見解書

一都市高速道路中央環状新宿線(豊島区南長崎～豊島区高松)及び
都市高速道路第5号線(豊島区高松～板橋区中丸町)建設事業一

平成4年6月

東京都

図2.2-5 要町換気所概略形状

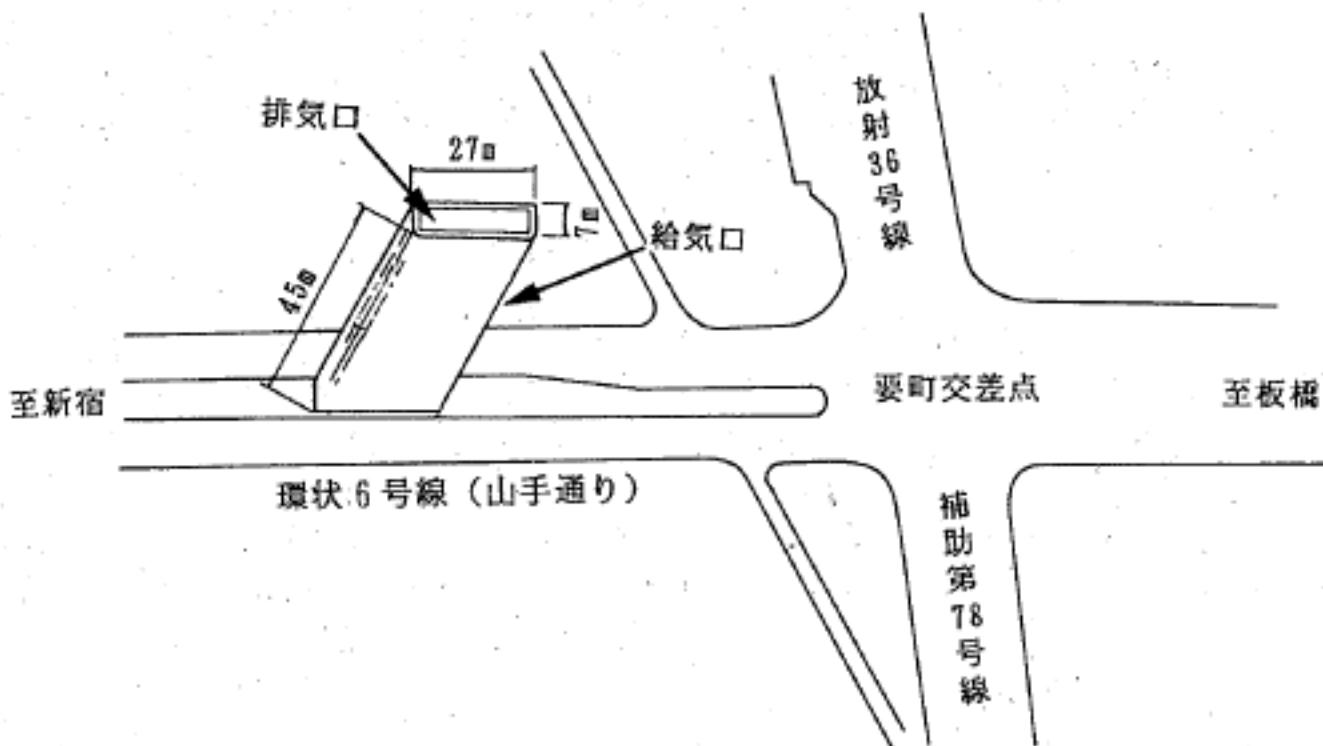
- ① 換気塔は現状のままでは大きな風害を起こす恐れがあるので、風害防止措置を明記して下さい。

- ① 換気塔は、ユニークで親しめる形状、色彩、デザインとすること。

- ① 換気塔周辺の影響については、評価の指標を下回ると予測していますが、本事業の実施にあたっては、塔の周辺及び歩道部への植栽、換気塔の壁面処理等について検討し、極力風の影響を少なくするように配慮します。
- ② 換気塔周辺には、極力植栽を行うなど周辺景観との調和に努めます。また、換気塔については新しいランドマークとなるよう、地域住民の方々が親しみやすい形状、色彩等に配慮します。
- ③ 本評価書案は、環境影響評価技術指針に基づき、最新のデータと科学的知見により本事業の実施が環境におよぼす影響を予測・評価しており、適切なものと考えています。
- ④ 内回り線、池袋南第二出路等については、防音壁を設置することにより、本路線からの寄与が軽減されるため、周辺環境に与える影響は少ないと考えています。また、本路線からの寄与が比較的大きい外回り線トンネル出口部付近には、特殊防音壁等の設置を計画しており、大気汚染対策としても有効に機能するものと考えています。
- ⑤ 自動車から排出される窒素酸化物については、中央公害対策審議会から「今後の自動車排出ガス低減対策のあり方について（答申）」（平成元年12月22日）が答申され、今後、自動車排出ガス規制の強化を行うこと等により、改善が図られるものと考えています。
- また、同時に、東京都総合実施計画や東京都自動車公害防止計画に基づく諸施策を積極的に進めることにより、良好な環境を創出することにも努めます。
